PROGETTO: Variante Idraulica 1 al Piano Urbanistico Attuativo "PAC 3 CA' TEZZA", in Via Pizzolati - Vicenza
OGGETTO: Integrazione allo Studio idraulico acque meteoriche - Compatibilità idraulica
Verifica delle "Linee Guida per la formazione del Piano delle Acque" del PAT
COMMITTENTI: Sig.re GONELLA Anna Bruna e GONELLA Cornelia

INTEGRAZIONE ALLA RELAZIONE

DI COMPATIBILITA' IDRAULICA

Modifiche alla rete di raccolta, laminazione
e smaltimento controllato delle acque meteoriche

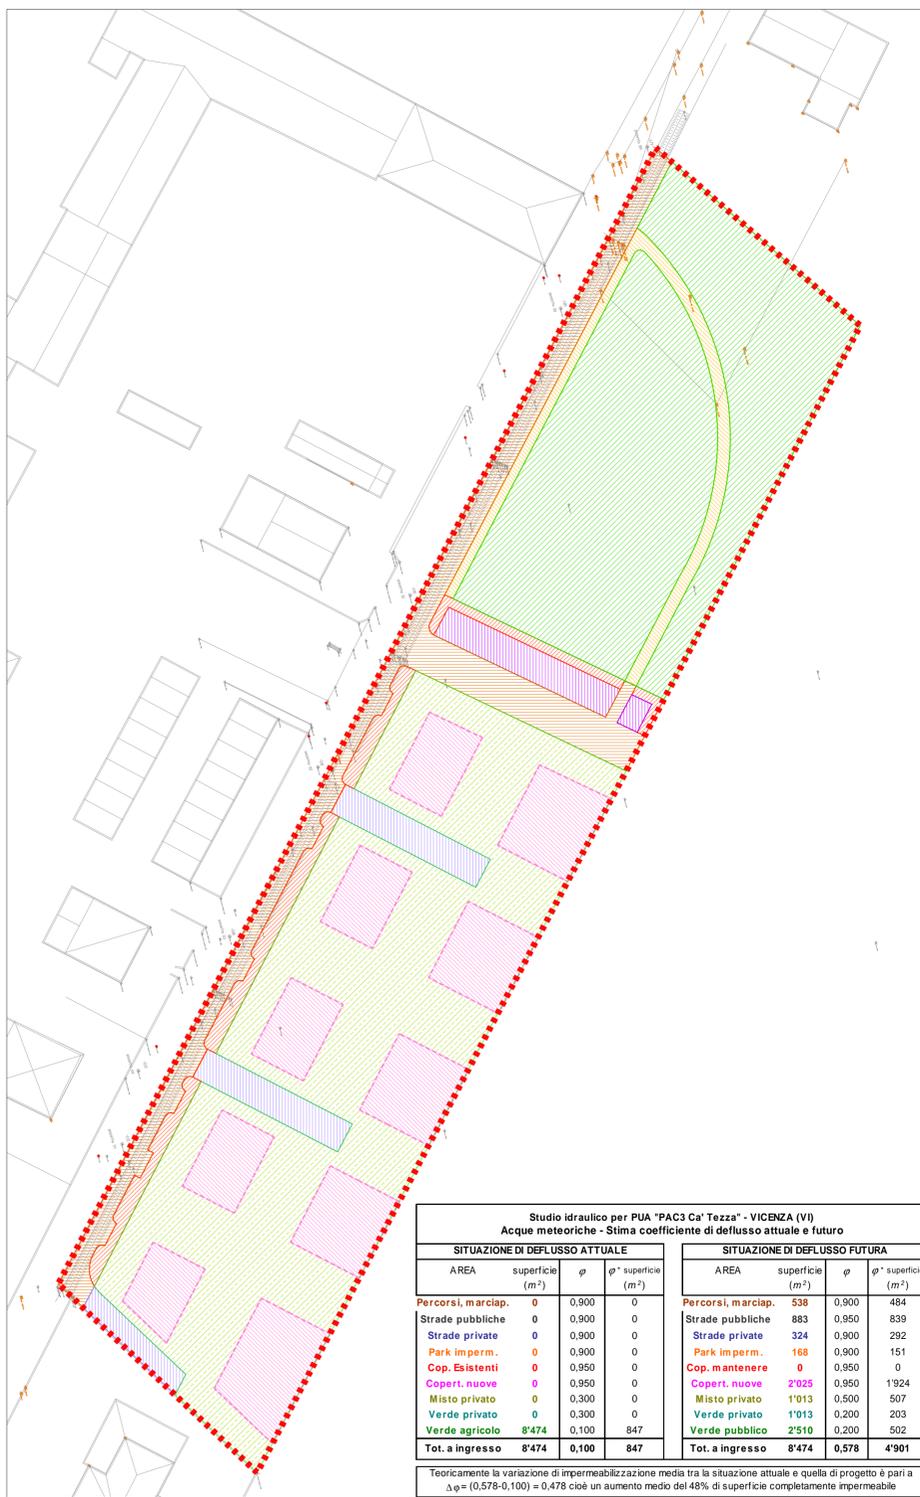
In Tavola Comp.Idr.01 - Variante 1 - del 22-11-2012 sono evidenziati i percorsi di scolo dei campi adiacenti l'ambito del P.U.A.; l'alto morfologico rilevato (spartiacque agrario esistente) è stato cartografato nella Planimetria Idraulica di progetto.

- Spostamento di un tratto di scolo, attualmente ubicato nella parte alta del parco pubblico di progetto: viene posizionato al confine nord, comunque entro l'ambito del parco pubblico, per una lunghezza di circa 42 m, sezione trapezia larghezza di sommità 1,50 m, profondo circa 1,00 m.
- Mantenimento delle attuali potenzialità di scolo agricolo lungo il margine sud dell'ambito di Piano, attraverso una nuova tubazione in cls ϕ 100 cm lunghezza 42 m per scolo di acque di corrivazione agricola esterne al P.U.A.: questa tubazione si allaccia nel medesimo pozzettone di collegamento tra il nuovo tratto intubato e quello esistente su Via Pizzolati al margine Sud-ovest del Piano.

SEZIONE A - A : Bacino di Laminazione - Scala 1:50

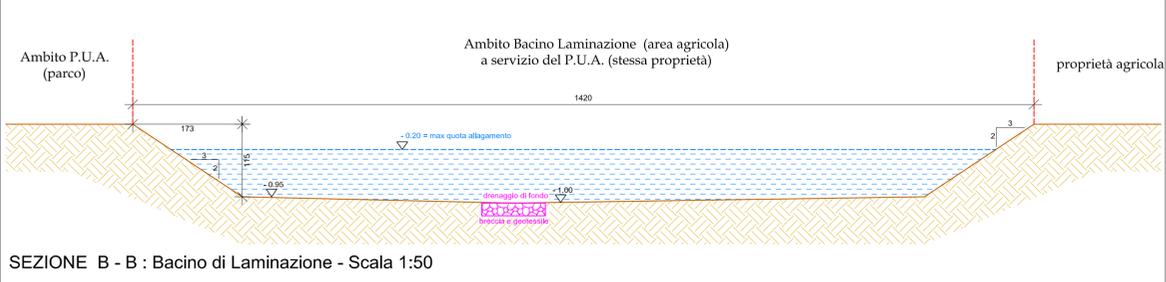
Il volume precedentemente ricavato nelle 4 tubazioni di grosso diametro (78 m di condotte interrato in cls $\phi 80$ cm) ubicate sotto il parcheggio pubblico adiacente al Parco pubblico, viene spostato nel Bacino di Laminazione, allargandone la larghezza di 2,20 m (diventa 14,00 m contro i precedenti 12,00 m), portandolo quindi ad una superficie di sommità di 633,2 mq, superficie allagabile di 563,7 mq, superficie al fondo 441,3 mq, battente idrico massimo (lama d'acqua) sempre variabile tra 65 e 85 cm, lama d'acqua media pesata pari a 77 cm, volume contenibile nel bacino di laminazione ingrandito diventa 392,0 m³.

Il Bacino di Laminazione ingrandito interessa sempre una superficie agricola adiacente al PUA, stessa proprietà, di circa 633,2 mq, profondo 90 / 110 cm, allagabile in sicurezza per medi 77 cm. La pendenza delle scarpate rimane di 35 / 40°, per permettere una agevole manutenzione / sfalcio. La condotta di sfioro, collegate alle tubazioni acque bianche dell'Ambito, permettono il riempimento, in caso di necessità, della depressione di avvallamento appositamente sagomata nell'appezzamento agricolo qui sotto schematizzato.
